COMMUNE DE SAINT-CRÉPIN Plan de gestion des matériaux sur le Merdanel

SYNTHÈSE DES AVIS DES SERVICES	RÉPONSE DU PÉTITIONNAIRE	AVIS DU SERVICE
<p><u>Au titre de la forme du dossier :</u></p> <p><u>Au titre de l'eau et des milieux aquatiques :</u></p> <p><b>Modalité de réinjection dans la Durance :</b></p> <p>Le dossier, comme exigé par la réglementation en vigueur et mentionné dans les dispositions du SDAGE étudie bien la possibilité d'effectuer une recharge sédimentaire dans la Durance à partir d'une partie des matériaux extraits.</p> <p>Toutefois, la zone présentée comme site potentielle de réinjection n'a fait l'objet d'aucune investigation environnementale et ne dispose pas d'accès existant. Au regard des photographies aériennes, le site pressenti est très naturel avec un lit en tresse, des iscles végétalisés et des adoux potentiels. L'incidence sur l'environnement des travaux de recharge n'est pas présentée.</p> <p>De plus, le détail de l'opération de réinjection (volume, granulométrie, surface, objectifs, ...) n'est pas du tout présenté.</p> <p>Il convient donc de revoir cette partie du dossier et d'identifier un autre site (s'il en existe) et d'étudier les incidences en phas

### Site inclus au plan de de gestion.

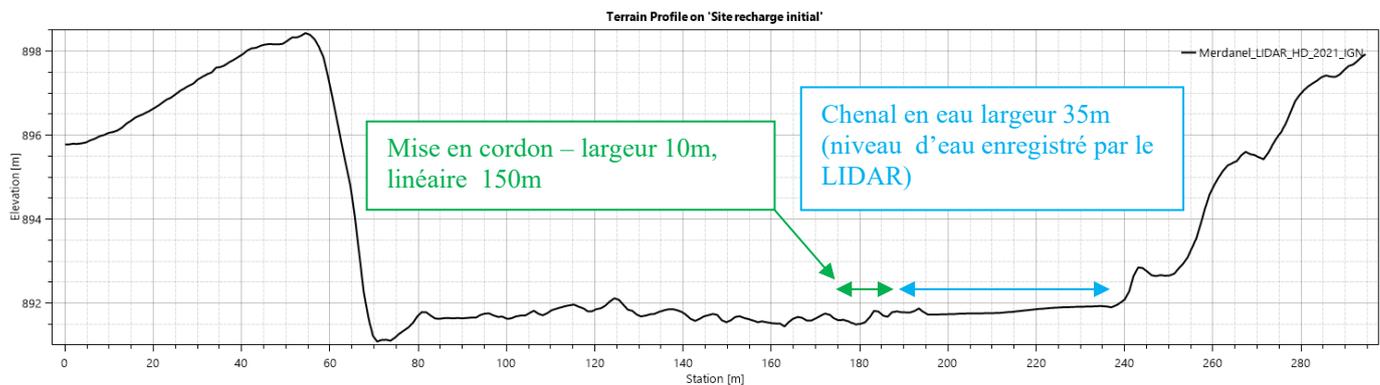
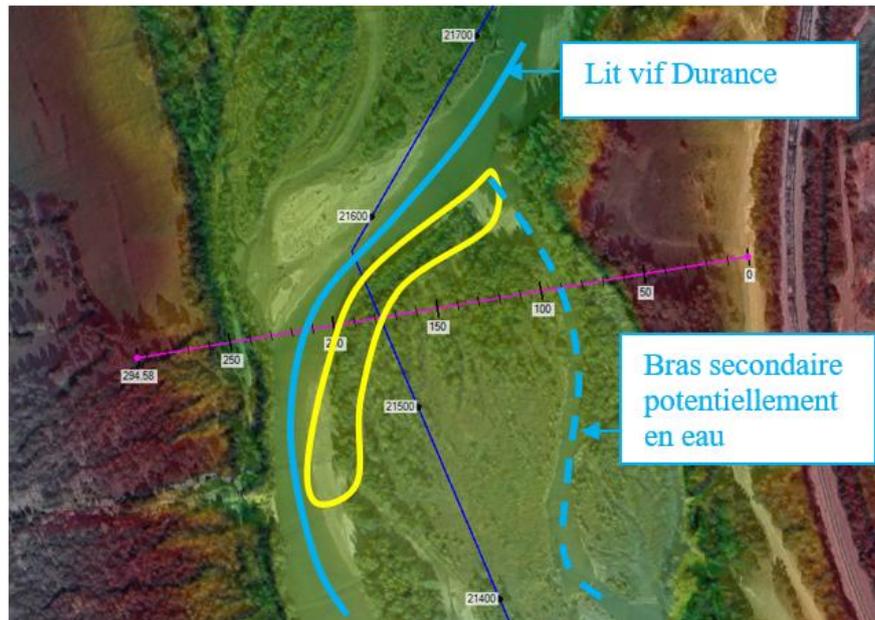
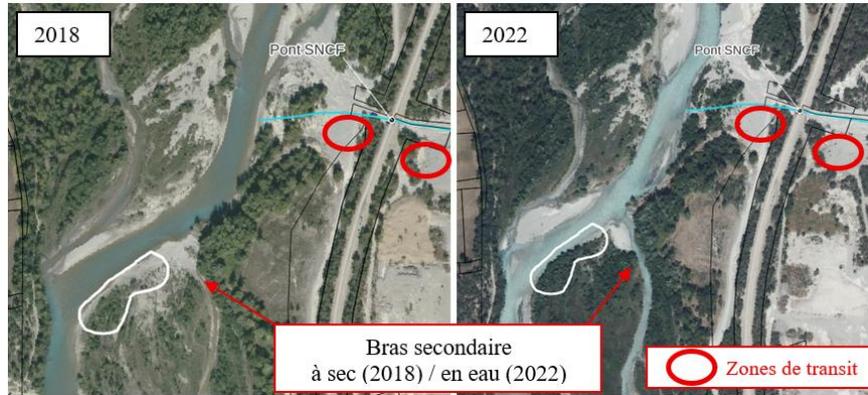
<p><b>Stabilité des gabions en amont de la RN94</b></p> <p>Un passage sur le terrain a permis d'identifier la présence d'anciens gabions (identifiés dans le dossier) mais pour certains, ils semblent largement affouillés voir en cours d'effondrement dans le lit du cours d'eau. Pourtant le plan de gestion montre qu'il s'agit d'une zone à curer. La situation future des gabions, en particulier leur stabilité doit être précisée.</p>	<p>Les gabions seront retirés s'ils se trouvent dans l'emprise du profil objectif défini dans le plan de gestion. Les cages gabions pourront être vidées sur site et les grillages évacués en décharge agréée. Les berges seront ensuite reprofilées selon le profil objectif préconisé.</p>	
<p><u>Autitredelabiodiversitéterrestre(Natura2000) :</u></p> <p>Dans l'évaluation des incidences Natura 2000, il convient d'ajouter la mesure d'évitement suivante :</p> <p>-Mise en défens des espèces de flore protégées mentionnées dans le dossier, de l'arbre avec présence de Lucane cerf volant ainsi que les habitats favorables à l'engoulevant d'Europe et au Bruant ortolan.</p>	<p>Les stations d'espèces de flore protégées (Gagée des champs, Petite massette et Violette des collines) seront mises en défens afin de prévenir tout dommage liées au passage des engins de chantier. Ces stations seront repérées sur le terrain par un écologue avant le démarrage du chantier ; elles seront délimitées précisément au GPS et piquetées. Une clôture légère fixe et pérenne sera mise en place autour des stations concernées. Cette clôture pourra être de type rubalise mais les piquets devront être suffisamment solides pour durer pendant toute la durée des interventions.</p> <p>La Lucane Cerf-volant a été contactée au niveau des boisements du site. Or aucune intervention ne se fera au niveau des boisements.</p> <p>L'Engoulevant d'Europe et le Bruant ortolan ont été contactés à proximité immédiate du site d'étude. Les habitats favorables à ces deux espèces sont les pelouses steppiques/ milieux ouverts. Ainsi les pelouses steppiques, habitat favorable à ces deux espèces, seront mis en défens selon le même protocole que celui décrit ci-dessus.</p>

Le site de réinjection pressenti dans le plan de gestion avait été identifié sur la base de la photographie aérienne de 2018. Il s'agit d'une bande de 10m de large sur 150m de long soit 1500 m<sup>2</sup> disponible - le régilage de matériaux (3000m<sup>3</sup>) serait à prévoir de manière séquencée par cordons de 1m de haut. Les matériaux non régilés initialement seraient stockés temporairement sur l'aire de transit aval.

- **Avantages** : situé sur un atterrissement peu végétalisé, en rive gauche, à proximité du site, en bordure de parcelles communales.
- **Inconvénient/risque d'impact** : à la lumière des photographiques aériennes plus récentes (2022), un bras vif a été réactivé et isole l'îlot de la rive gauche de la Durance, rendant l'accès potentiellement plus impactant. De plus, l'îlot s'est végétalisé sur la période 2018-2022. Le site semble ainsi être moins opportun.

Un site alternatif a été étudié à proximité, il devra également être analysé en fonction de la configuration de la Durance au début des travaux. Une première analyse est proposée ci-dessous :

- Site alternatif 2 (1000m<sup>2</sup> - réglage de matériaux à prévoir de manière séquentielle par cordons de 1m de haut), en rive gauche de la Durance à 600m à l'aval du confluent du Merdanel**
  - **Avantage** : aval confluent, en extrados, relativement proche du site, accès existant limitant l'impact sur les milieux naturels
  - **Inconvénient/risque d'impact** : bras vif de la Durance potentiellement en eau (défavorable), à réévaluer au commencement des travaux
